Mission régionale d'autorité environnementale

**Avis délibéré de la Mission Régionale  
d'Autorité environnementale  
de La Réunion**  
**sur le projet d'exploitation d'une carrière de matériaux alluvionnaires  
Lieu-dit « Chemin Patelin » sur la Commune de Saint-André (974)**

n°MRAe 2019APREU6

Localisation du projet

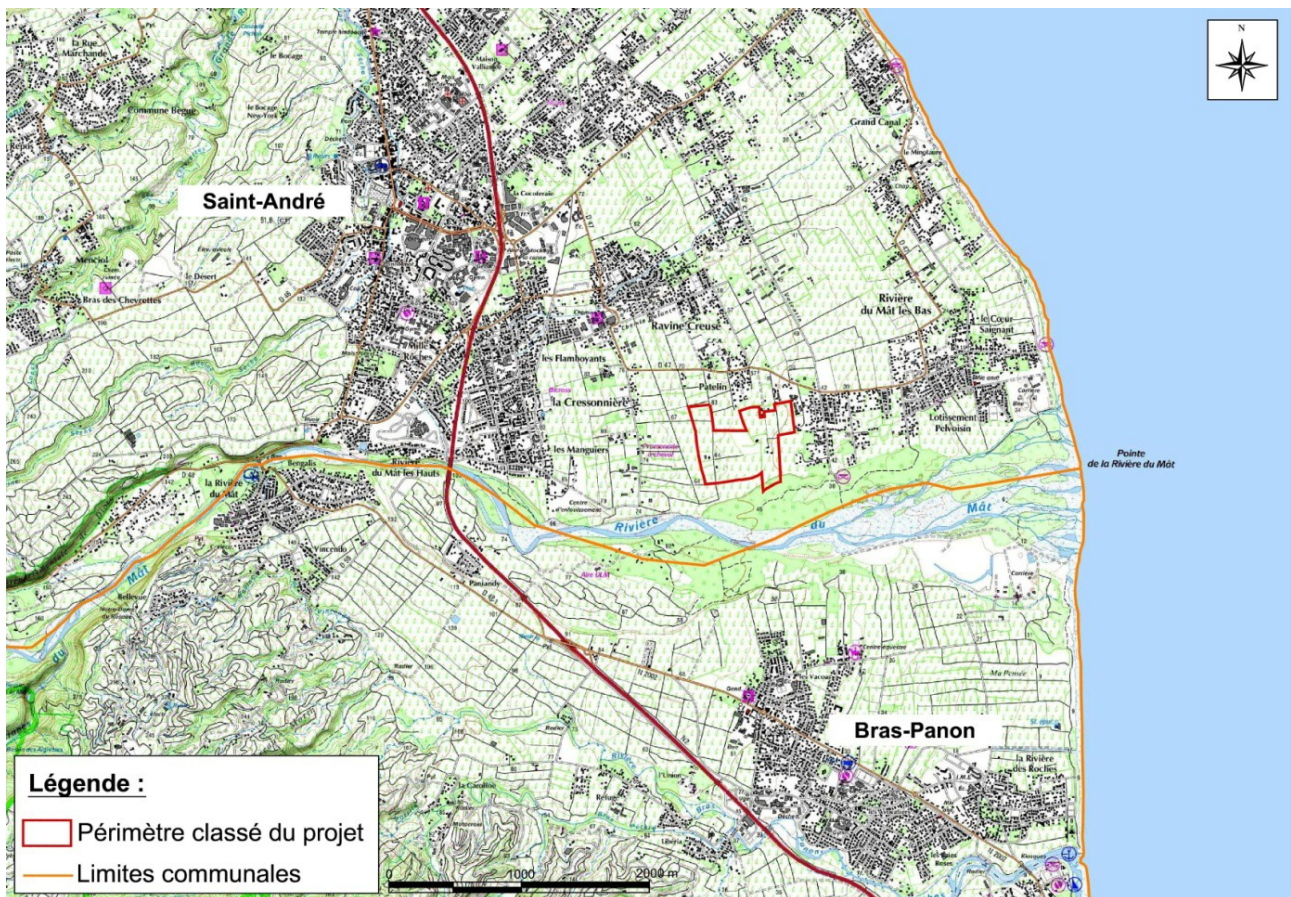
➤ ***La cartographie ne montrant ni le périmètre de la partie concernée par l'installation de traitement des matériaux ni l'emprise de l'accès depuis la RD47, l'Ae recommande de compléter l'état initial de l'étude d'impact pour mettre en évidence les incidences potentielles du projet sur le milieu naturel et proposer des éventuelles mesures d'évitement ou de réduction.***
